**Forum mondial de l'harmonisation  
des Règlements concernant les véhicules**

**Groupe de travail de l'éclairage et de la signalisation lumineuse**

### **Proposition de complément 15 à la série 00 d'amendements au Règlement n<sup>o</sup> 91 (Feux de position latéraux)**

#### **Communication de l'expert de l'Allemagne\***

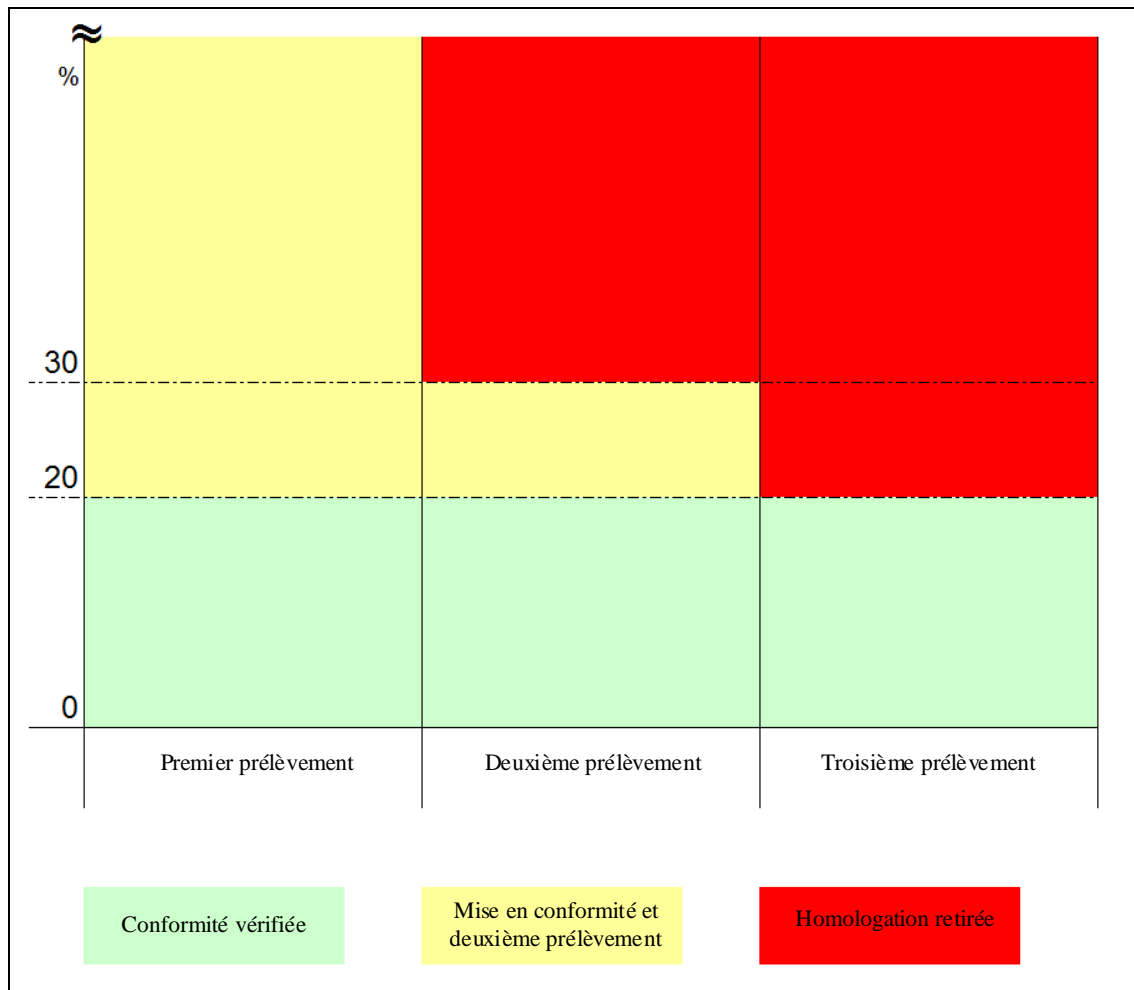
6. La conformité de la production est désormais décrite de manière claire et structurée, étape par étape (avec un nombre limité d'étapes), ce qui donne au fabricant la possibilité dans la première étape – en cas d'écart de plus de 20 % – de rétablir la conformité de sa production. Le processus de vérification de la conformité peut aussi être achevé plus tôt si les deux échantillons satisfont pleinement aux prescriptions.

7. La proposition expose en détail la «troisième étape» qui définit dans quelle condition l'homologation doit être retirée, lorsque le fabricant n'a pas été en mesure de mettre sa production en conformité après la troisième tentative de vérification.

8. Le dessin ci-joint illustre ce processus par étapes.
